Fra: Jan Roald Wolff Treni
Sendt: søndag 15. august 2021 17:09
Til: Postmottak Alver
Kopi: Arne Helgesen
Emne: VS: Ref: 20/12338 - 20/47144

Fra: Peter Nowakowski <peter@a-stab.no>
Sendt: tirsdag 3. august 2021 11:37
Til: Jan Roald Wolff Treni <jan.roald.wolff.treni@alver.kommune.no>
Kopi: Arne Helgesen <arne.helgesen@alver.kommune.no>; Knut Hjertholm <knut@a-stab.no>; Espen Krokeide <espen.krokeide@a-stab.no>; Aslaug Sæther <aslaug@holon.no>
Emne: SV: Ref: 20/12338 - 20/47144

Emne: Ref: 20/12338 - 20/47144

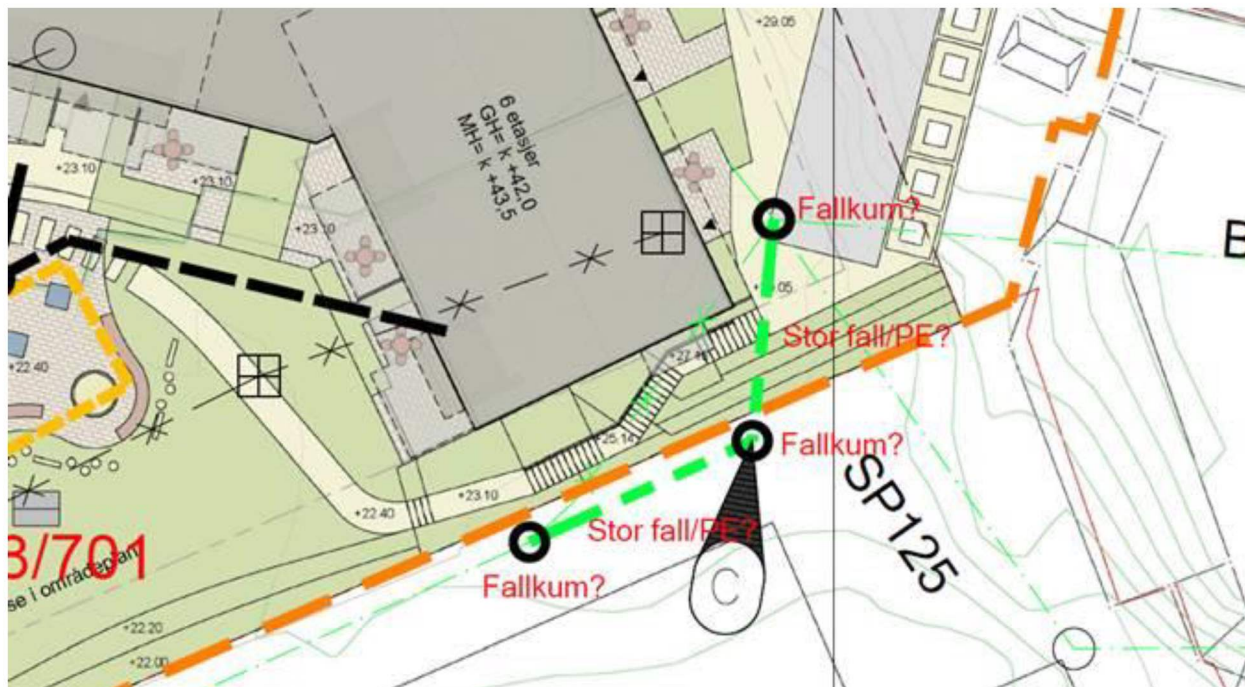
Takk for deres uttalelse. Som nevnt tidligere, er vi ikke kjent med utformingsdetaljer og kotehøyder av den SP 500.

Det finnes likevel flere muligheter til å prosjektere omleggingen i tråd med normer og deres ønsker. Vi i A/Stab er godt kjent med VA faget og har god erfaring med uvanlig og spesialtilpasset løsninger.

Eksempel på mulig løsning limes nedenfor.

Detaljplan for omleggingen må sikkert utarbeides nøy og i tett sammenheng med planlagt terrenghøyder, kotehøyder av eksisterende anlegg og i tett samråd med dere.
